Европейская экономическая комиссия**Комитет по внутреннему транспорту****Всемирный форум для согласования правил
в области транспортных средств****Сто восемьдесят седьмая сессия**

Соглашение 1958 года:**Предложения по поправкам к существующим
правилам ООН, представленные GRE и GRSG****Предложение по дополнению 8 к поправкам серии 03
к Правилам № 48 ООН (установка устройств освещения
и световой сигнализации)****Представлено Рабочей группой по вопросам освещения и световой
сигнализации***

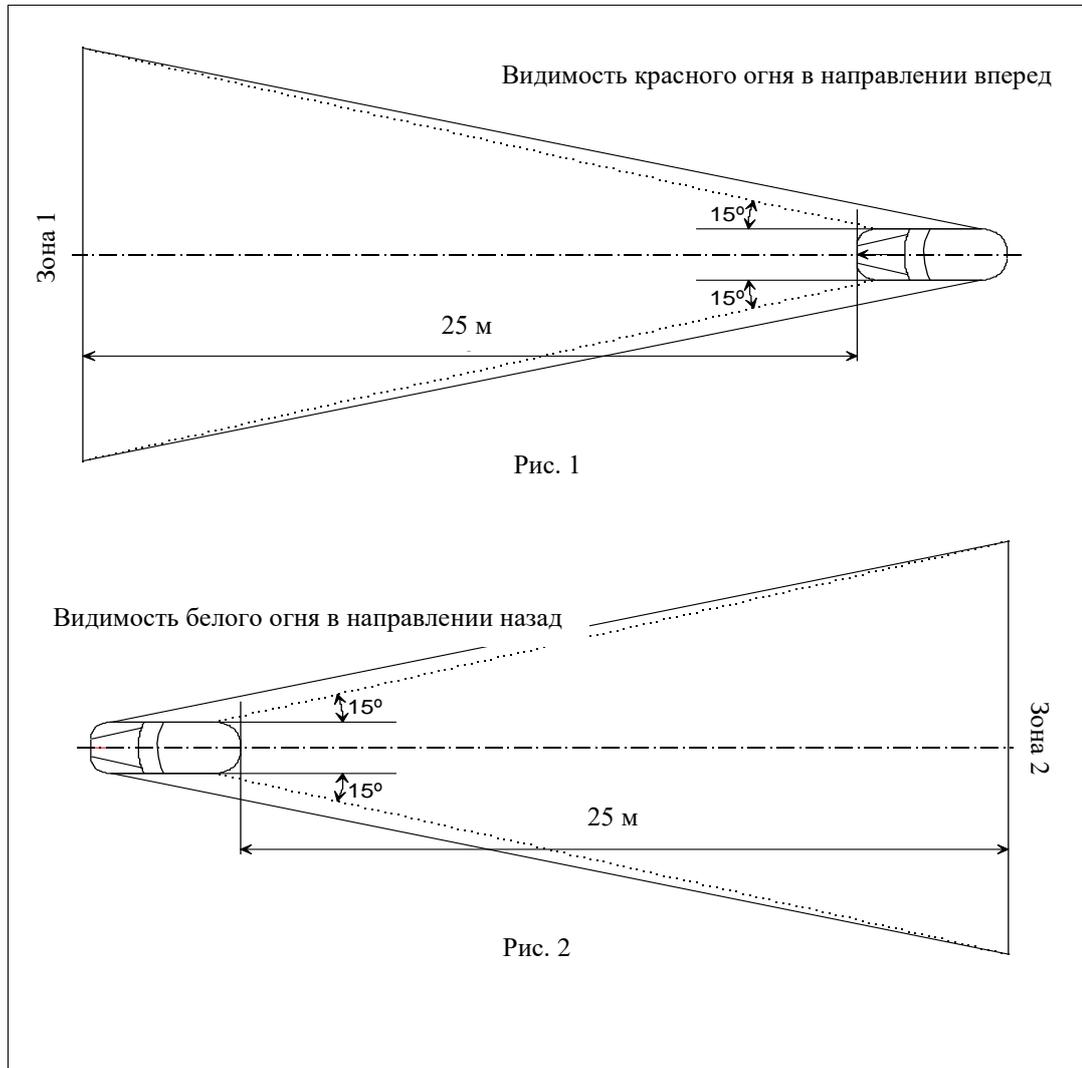
Приложение 4 изменить следующим образом:

Видимость красного огня в направлении вперед и видимость белого огня в направлении назад

Зоны 1 и 2, просматриваемые глазом наблюдателя, в их соответствующих плоскостях ограничиваются:

- по высоте — двумя горизонтальными плоскостями соответственно на расстоянии 1 м и 2,2 м над уровнем грунта;
- по ширине — двумя вертикальными плоскостями, проведенными в направлении вперед и назад и расходящимися от продольной средней плоскости транспортного средства под углом 15°. Эти плоскости должны проходить через точку или точки соприкосновения с вертикальными плоскостями, параллельными продольной средней плоскости транспортного средства и ограничивающими его габаритную ширину; если имеется несколько точек соприкосновения, то крайняя передняя точка должна находиться на передней плоскости, а крайняя задняя — на задней плоскости».
